Bilag 9

Supplerende høring Tillæg 1 til Lokalplan Nuuks Plads Metrostationsplads Foreslåede ændringer efter den offentlige høring

Som følge af den offentlige høring foreslås en række ændringer.

Tegning 4 · Bil- og cykelparkering

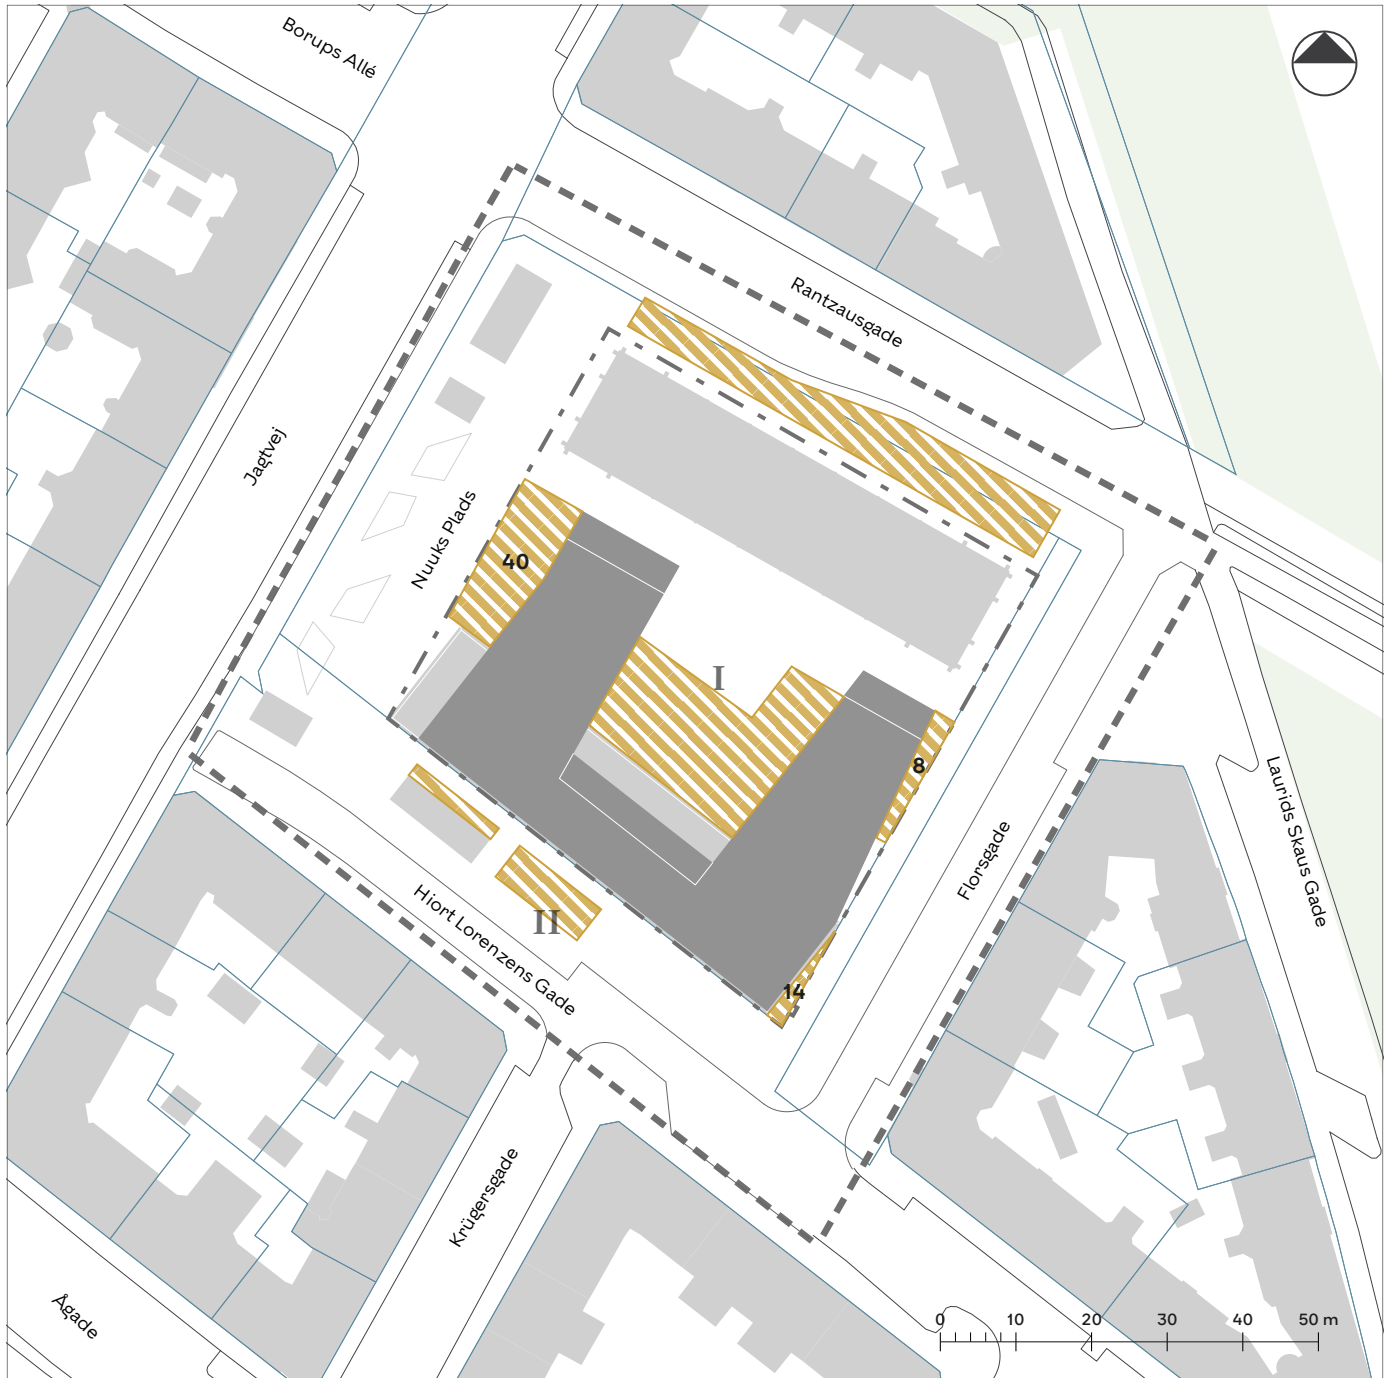
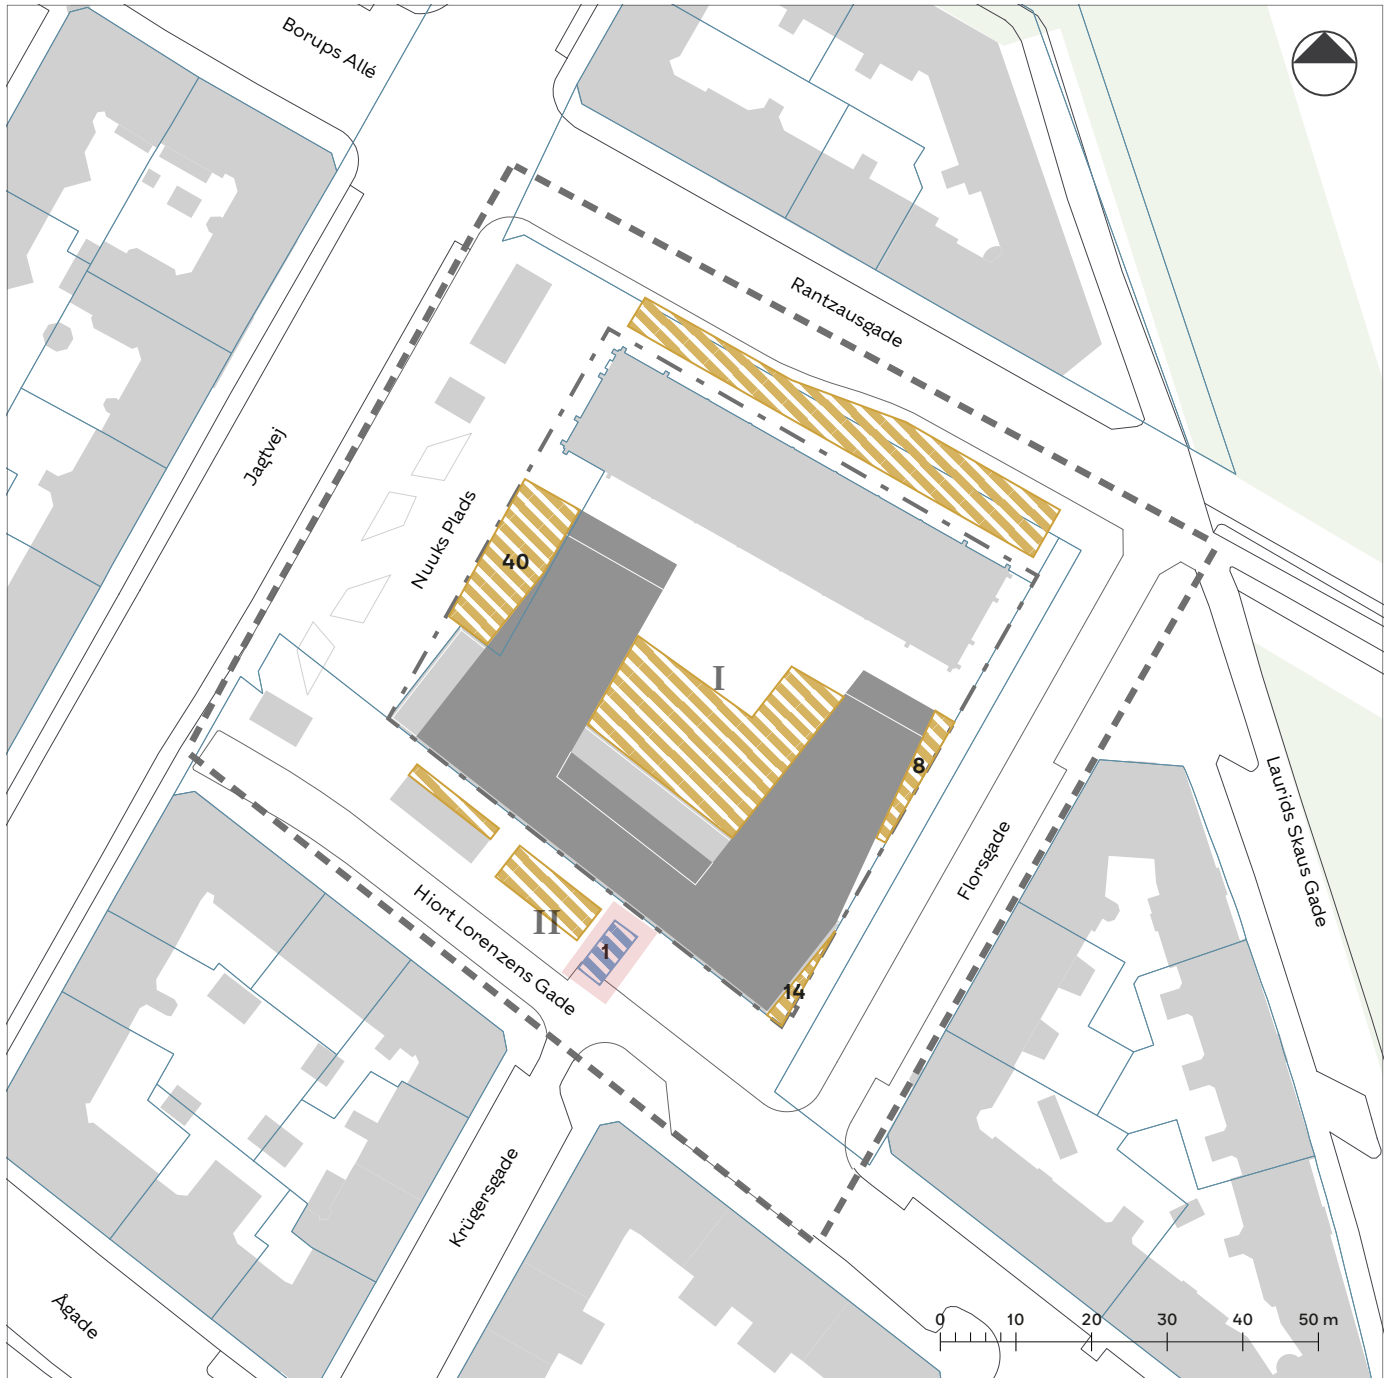
- Lokalplantegninger tilrettes
Tegning 4 - Bil- og cykelparkering.
-Indtegning af parkeringsplads til handicapparkering på terræn.
- Redegørelsen
-Konsekvensrettes bl.a. vignet i redegørelsen (vist nedenfor) med angivelse af elevatorer til p-kælder og parkeringsplads til handicapparkering på terræn.

Tegning 5b · Bebyggelsens omfang og placering

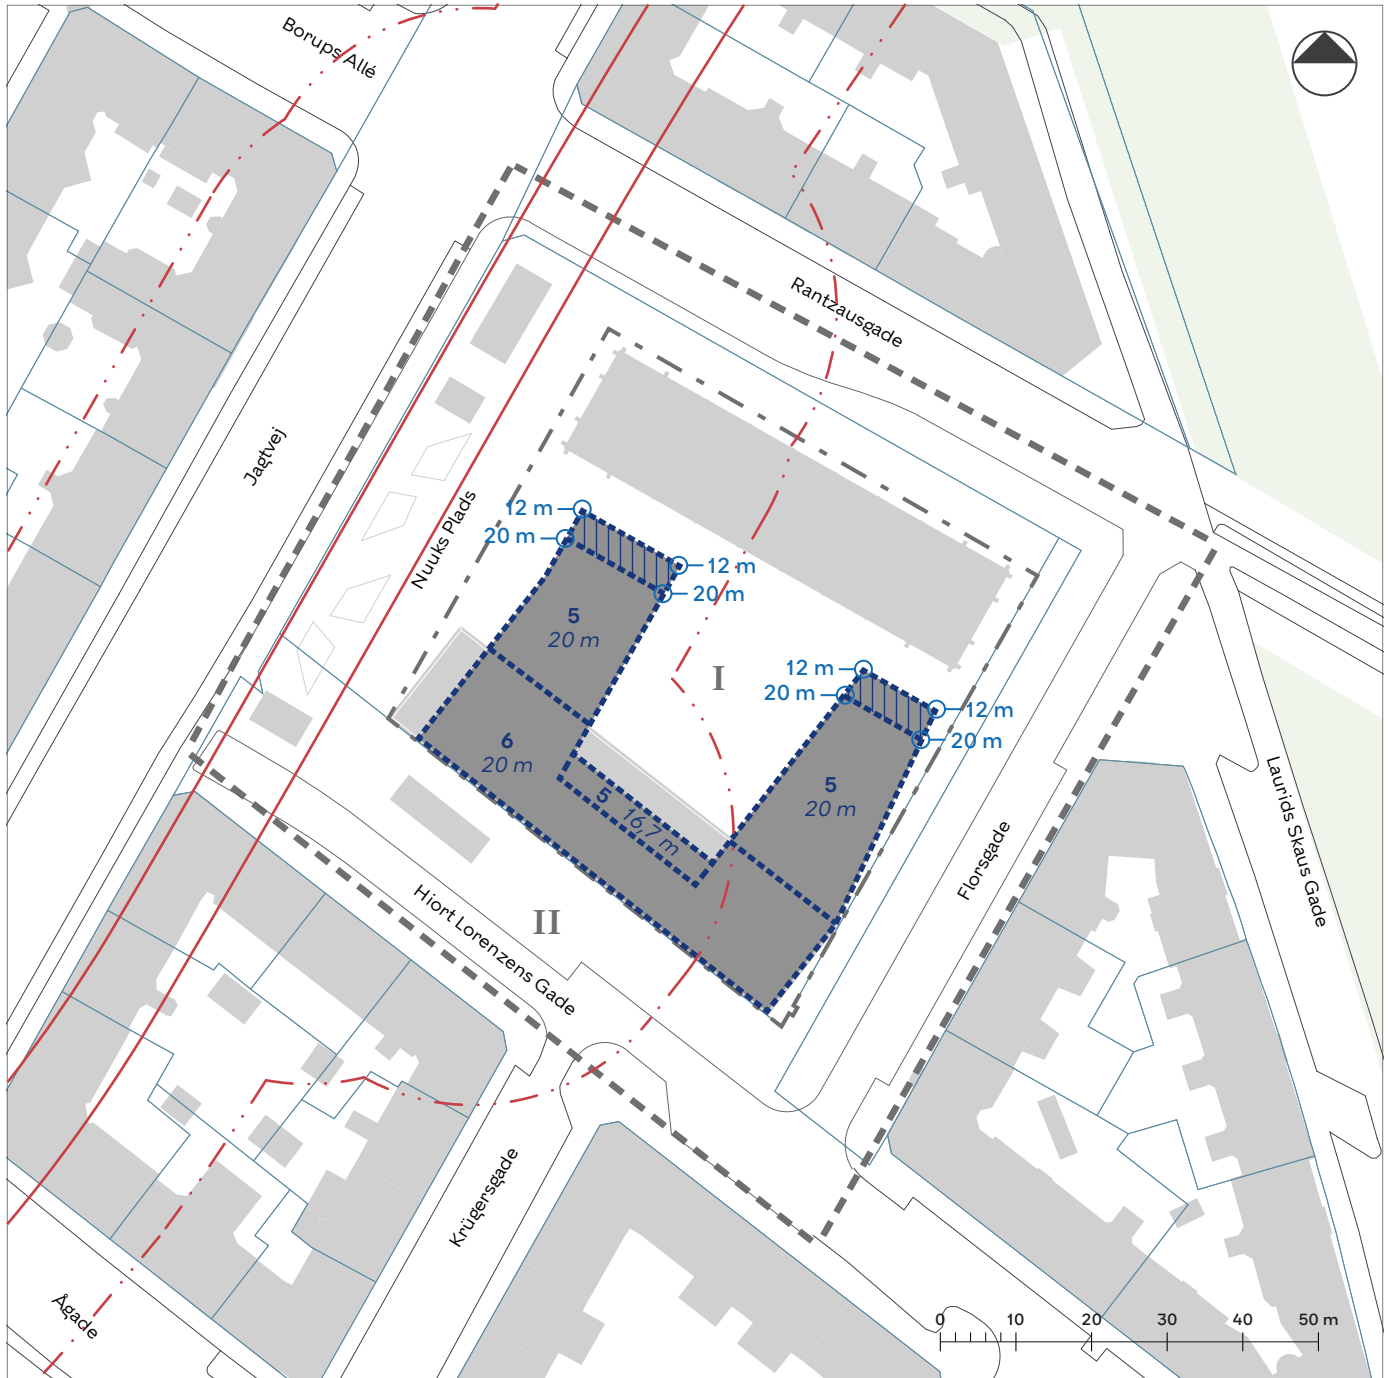
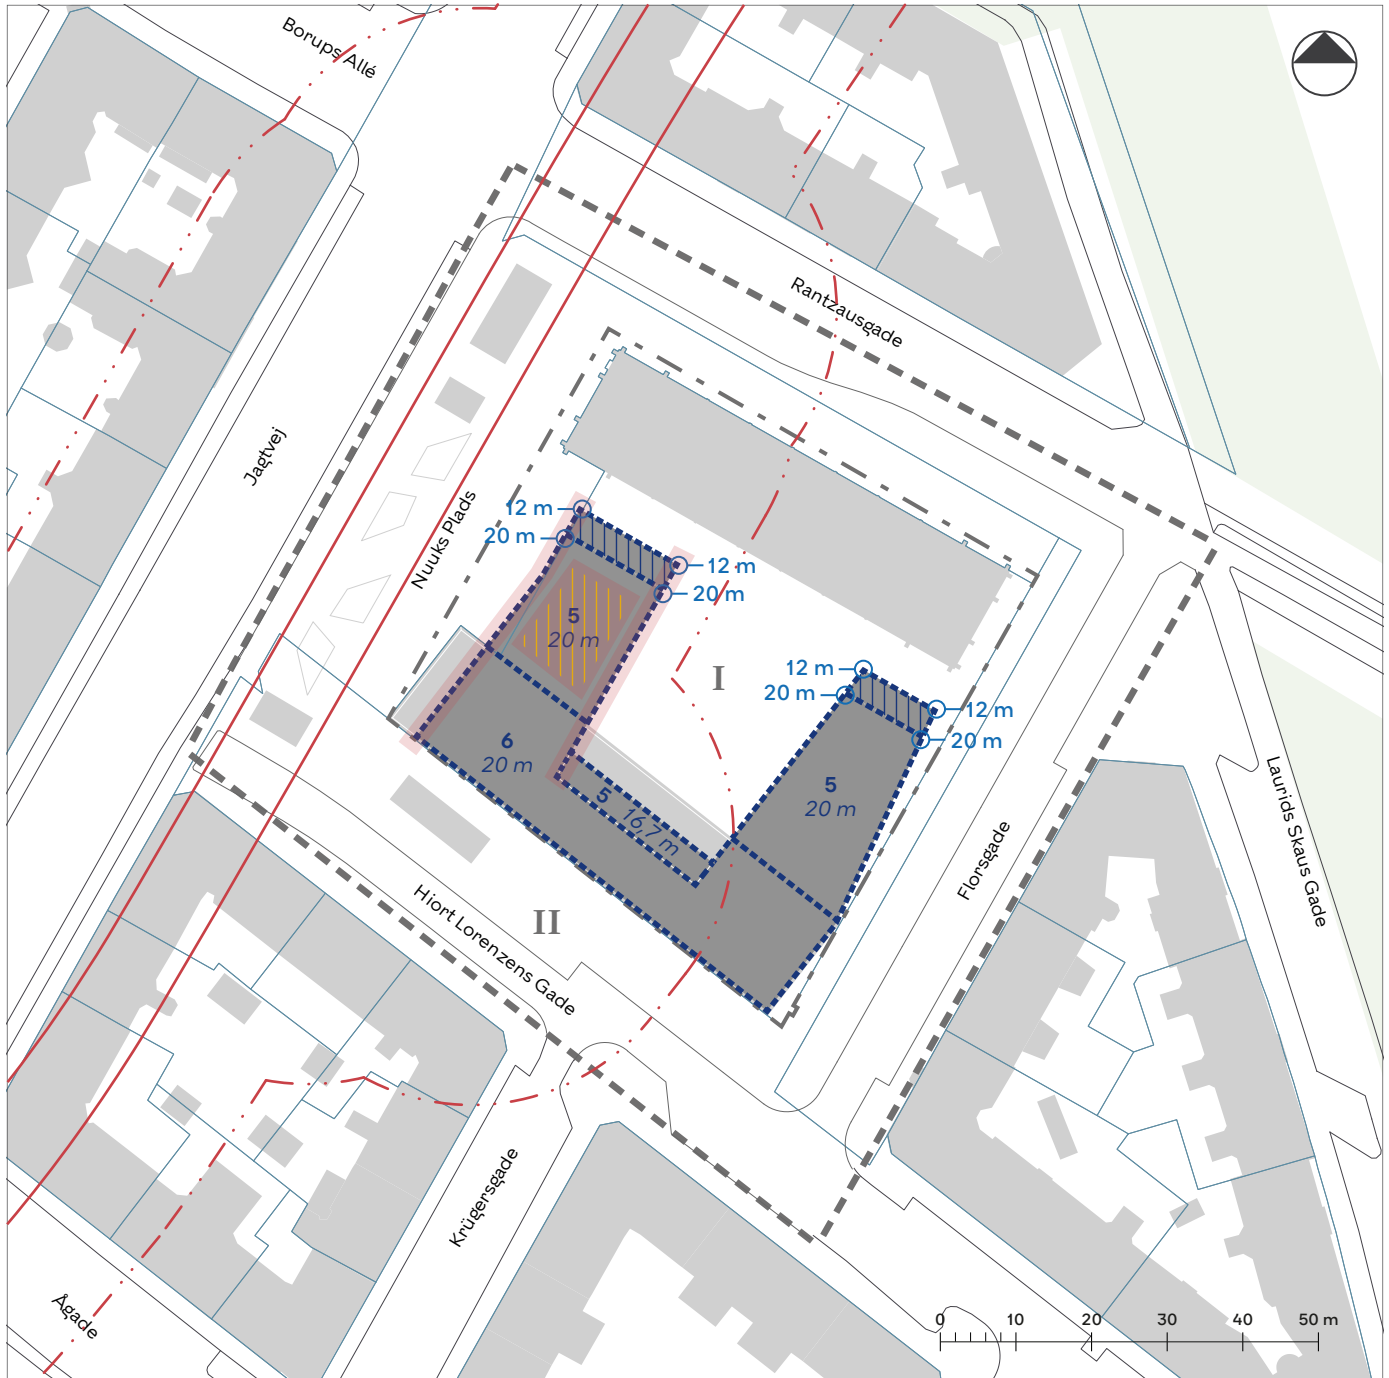
Bygherre ønsker at flytte facadelinjen (gul markering på tegning nedenfor) i nybyggeri mod Jagtvej mod metrostationspladsen (aht. isolering i facaden), da bærelinjen ligger længere fremme. Husdybden gøres ikke dybere, men parallelforskydes. Facadelinjen flyttes 38 cm.

Forvaltningen foreslår, at byggefeltet justeres til de aktuelle forhold, så byggeriet er realiserbart. Byggefeltet er fastlagt i § 6, stk. 2 a og vist på tegning 5b. Følgende ændringer foreslås:

- Lokalplantegning 5b - Omfang, se nederst i dokumentet.
-Byggefeltet justeres. Konsekvensrettes på alle øvrige lokalplantegninger.

- § 6, stk. 3. Bebyggelsens højde
c) "....Bygningshøjden, fastsat ovenfor, kan overskrides med op til **0,3 m hvad angår nødvendig teknik på tag placeret i det på tegning 5b markerede felt, og 1 m hvad angår mindre, nødvendige afkast og indtag til ventilation og op til 3,5 m** for hvad angår elevator- og trappetårne, når de er nødvendige for at kunne udnytte udendørs opholdsareal på tag...."
- Lokalplantegninger tilrettes
Tegning 5b - Bebyggelsens omfang og placering
-Der angives et felt, hvor højden kan overskrides med 30 cm.
- Redegørelsen
-Konsekvensrettes bl.a. illustrationsplan.
